*Consiglio Superiore dei Lavori Pubblici*  
*Sezione Terza*

*Protocollo n. 55/2022*

**OGGETTO:** RICHIESTA PARERE EX ART. 215, Co 3, del D.Lgs.n.50/2016 e art. 8 comma 7, lett. d) del L. 120 dell'11/09/2020. Progetto di fattibilità Tecnica Economica delle Nuove Linee Tram della Città di Palermo-tratte D, E2, F e G, e PARCHEGGI DI INTERSCAMBIO. Progetto di fattibilità Tecnica Economica delle Nuove Linee Tram della Città di Palermo-tratta E1.

*Ponte Oreto – Profilo geotecnico longitudinale*

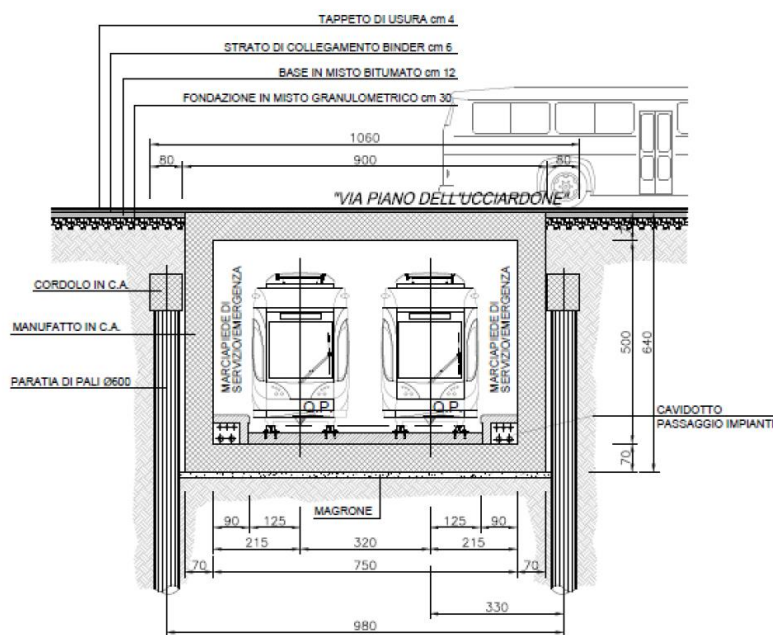
- in corrispondenza della Spalla A, il sondaggio SD5 ha evidenziato un vuoto di circa 3m ad una profondità di 20m dal piano campagna, che viene attribuito a una probabile "decalcificazione" del substrato calcarenitico; l'argomento necessita evidentemente ulteriori indagini e approfondimenti.

*Piazza XIII Vittime : sottopasso e viadotto*

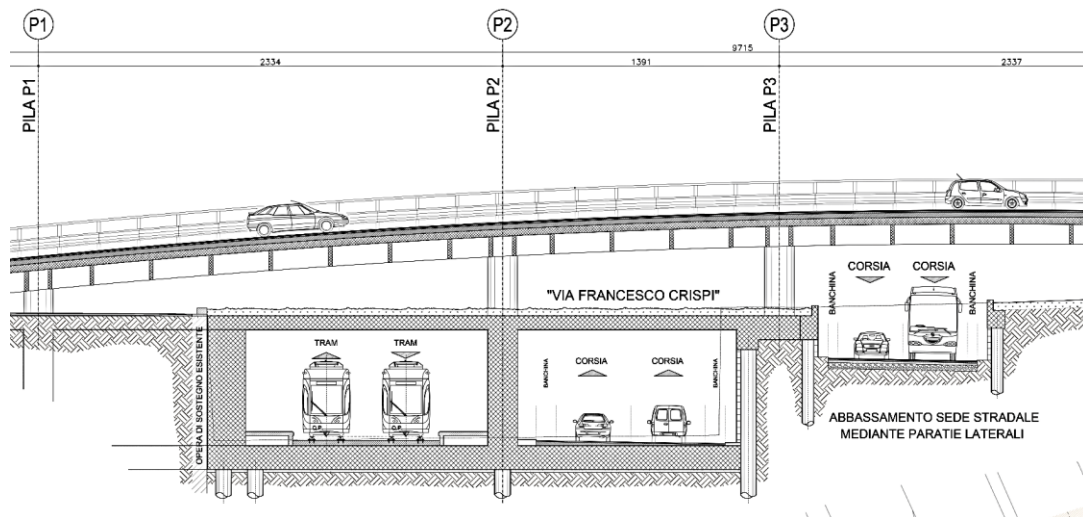
Strutture scatolari simili, ancora più impegnative, saranno realizzate in corrispondenza della Piazza XIII Vittime, dove è previsto un sottopasso con scatolare “chiuso” che ospita sia la sede stradale che quella tramviaria, la cui esecuzione necessita opere di sostegno provvisoria costituite da paratie di pali di medio diametro. La soluzione progettuale prospettata è molto articolata dal punto di vista strutturale ed esecutivo, in quanto il sottopasso interferisce con il soprastante nuovo viadotto, necessario allo scavalco stradale della piazza (v. figura). A questo proposito la Relazione Tecnica afferma (v. pag.78) che “nei punti localizzati dove le pile del viadotto intersecano lo scatolare si realizzeranno ringrossi dei setti così da garantire la continuità dell’elemento verticale”. E’ quindi evidente che nella soluzione prospettata lo scatolare sarà soggetto a una distribuzione di carico

altamente disuniforme, tanto che per la platea di fondazione dello stesso scatolare sono previsti pali che hanno il compito di riduttori di cedimenti; nelle successive fasi progettuali sarà necessario approfondire esaustivamente questa interferenza, valutando la compatibilità della risposta sismica tra la struttura interrata e quella in elevazione, e considerando anche la possibilità di giuntare le due strutture al fine di consentirne spostamenti relativi in condizioni statiche e sismiche.

Per le suddette strutture interrate si evidenzia l'esiguità delle misure piezometriche disponibili; negli elaborati agli atti è infatti citata un'unica misura piezometrica (effettuata il 5/12/2018), che ha fornito livelli di falda a profondità di 10.3m e 6.6m, rispettivamente in corrispondenza della Piazza Giachery e della Piazza XIII Vittime. Si evince quindi una potenziale interferenza con le strutture scatolari interrate, che dovrà essere approfondita e analizzata con riferimento sia alla fase costruttiva che a quella in esercizio, anche al fine di valutare possibili "effetti barriera" nei confronti del regime idraulico del sottosuolo.

*Viadotto Perrier esistente e nuovo Viadotto dell'Ermellino*

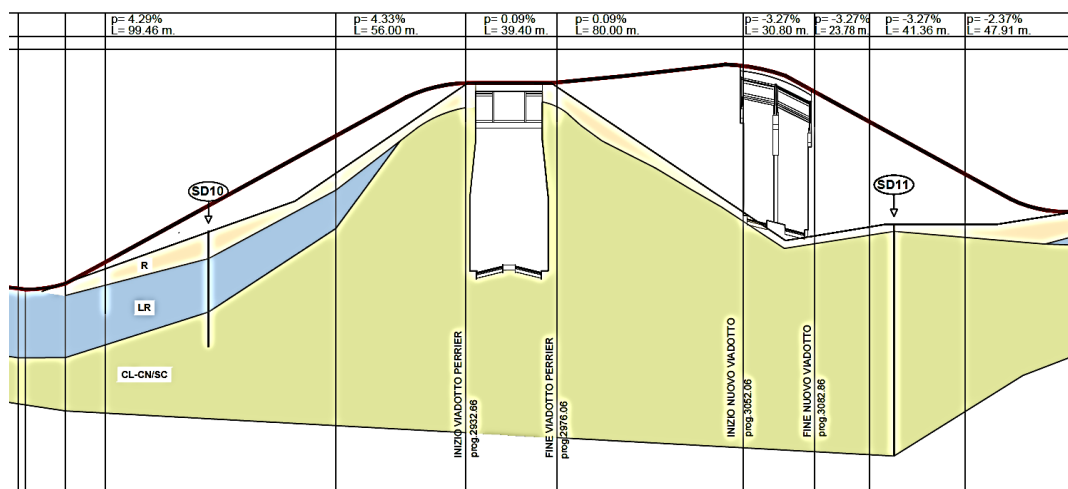
Particolare attenzione e approfondimento sono necessari per il Viadotto Perrier, per il quale è previsto l'utilizzo dell'impalcato esistente, e per il nuovo Viadotto dell'Ermellino ove sono anticipate fondazioni su pali per la pila e per le spalle; per queste strutture sono infatti disponibili solo due sondaggi estremamente corti (SD10, 5m; SD11, 10m), evidentemente insufficienti a verificare l'adeguatezza del viadotto esistente a sopportare i nuovi carichi tramviari e a dimensionare le fondazioni profonde del nuovo viadotto.

*Sezione tipologica della galleria del tram a doppio binario*

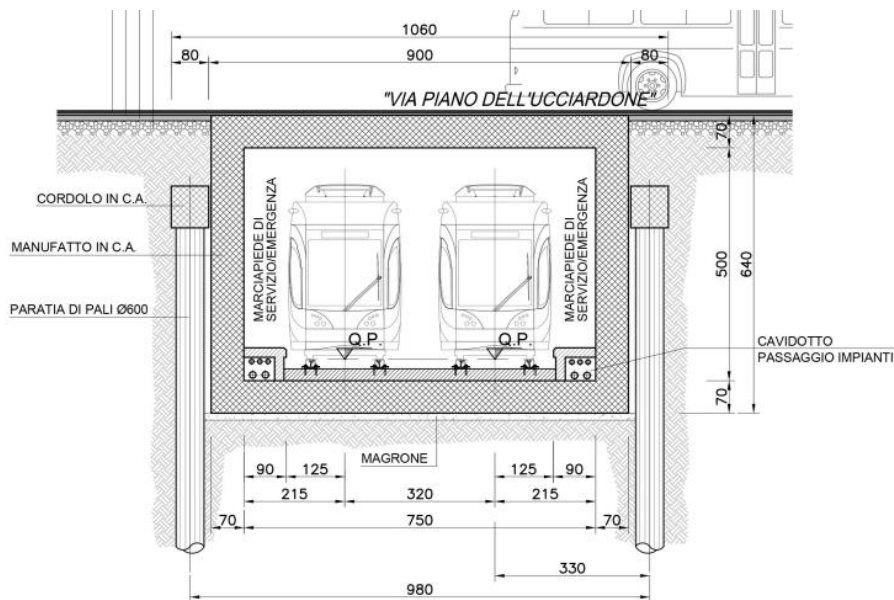
Sebbene del manufatto non venga data un'accurata descrizione strutturale, dalla tavola grafica si evince come questa sia realizzata mediante un elemento monolitico in c.a., realizzato successivamente a una doppia paratia di contenimento in pali di medio diametro ( $\varnothing 600$ ).

PASSERELLA PEDONALE PER L'AREA ARCHEOLOGICA DI CASTELLO (TRATTA F);

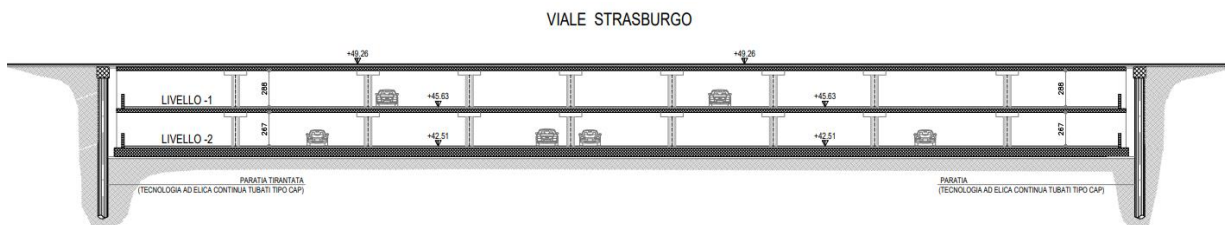
In merito alla passerella pedonale, non è data indicazione alcuna.
